Gamma IMPULSE	Modello MINISNAKKY SLAVE	N° I.T. 18_2022
Matricola 22829011	Oggetto INTRODUZIONE NUOVA SCHEDA CPU "COLD" SLAVE

Scheda CPU **pre - modifica**

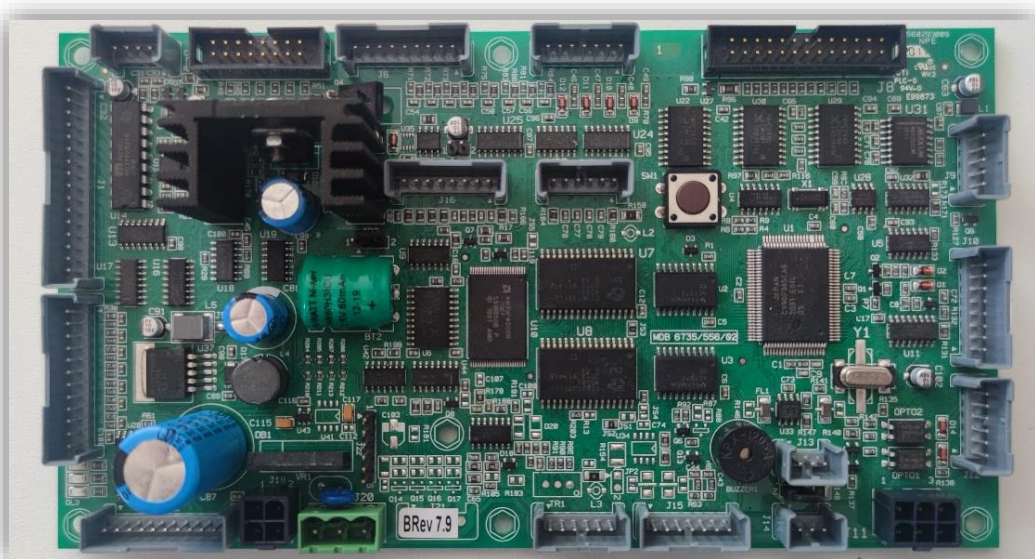
A fronte di criticità di approvvigionamento dei *microprocessori* della *scheda CPU*

È stata introdotta una **nuova** scheda dedicata alle versioni Slave, con un nuovo *microprocessore* che ne ottimizza il funzionamento.

Codice a ricambio: **261697**

Codice a ricambio: **265386**

Nuova scheda CPU **cold slave** assemblata in macchina

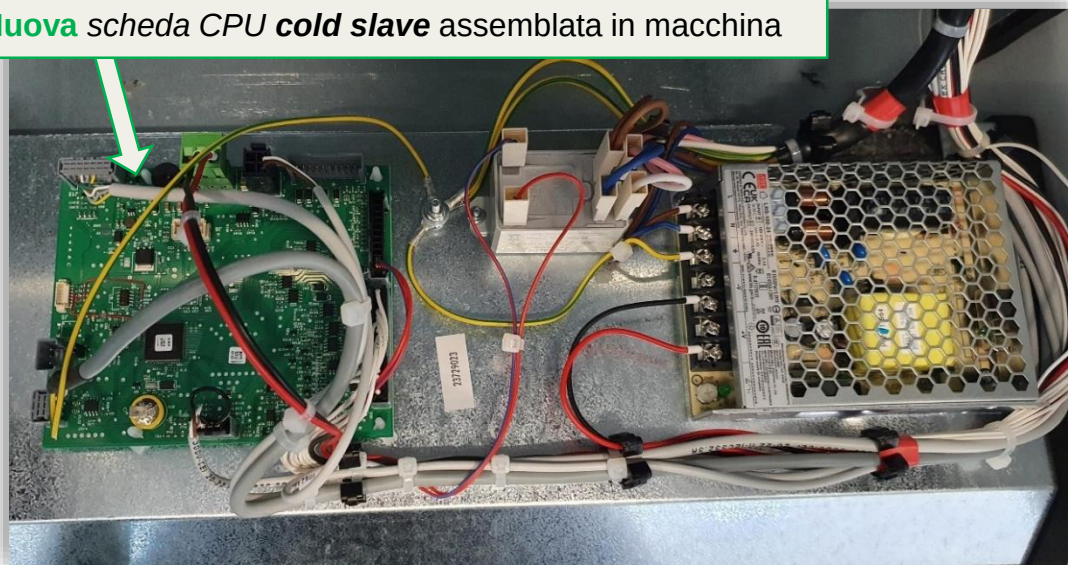
La nuova scheda CPU, dotata di SW **Rev. 0.3 STD** o successivi, è intercambiabile con la vecchia. Il setup è compatibile con il sw della scheda precedente.

- con macchine a tastiera tramite *upkey*. È necessario che il boot delle CPU Master sia almeno 7.9. Per gestire il file binario è necessario avere il *Flashload 8.2.2*.
- Per macchine Master **touch** utilizzare l'apposito *pacchetto di aggiornamento*.

Il codice a ricambio della **nuova** scheda CPU **cold slave** è: **265386**
